# Reactienota voorgenomen aanpassingen op N782 tussen de rotonde Bennekomseweg in Heelsum en kruispunt Kievitsdel (N225) in Doorwerth.

10 november 2021

Reactienota maatregelenpakket N782

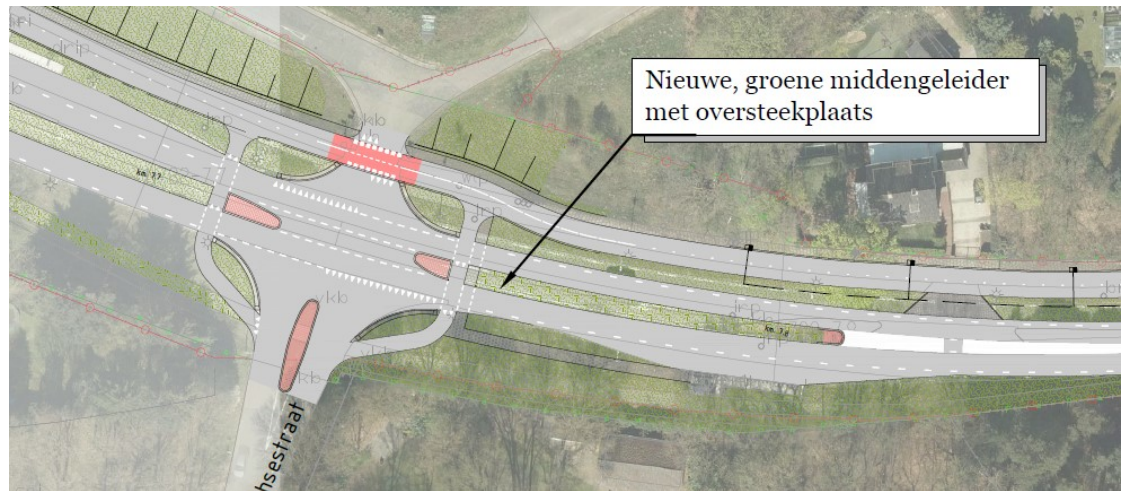
Als fietsers en brommers van en naar de Utrechtseweg Noord moeten oversteken ter hoogte van de Doorwerthsestraat, zonder dat een deugdelijke veiligheid wordt ingebouwd, is het wachten op ernstige ongelukken.

Het kan zijn dat de film het niet duidelijk laat zien, maar de aanpassing van het kruispunt Doorwerthsestraat is juist geënt op het verbeteren van de voorzieningen voor overstekende (brom)fietsers.

Door het opheffen van beide linksafvakken en de aanleg van opvangfietspaden hebben fietsers hun eigen opstelruimte en kunnen ze in 2 fases één rijstrook oversteken. Zie onderstaand figuur.
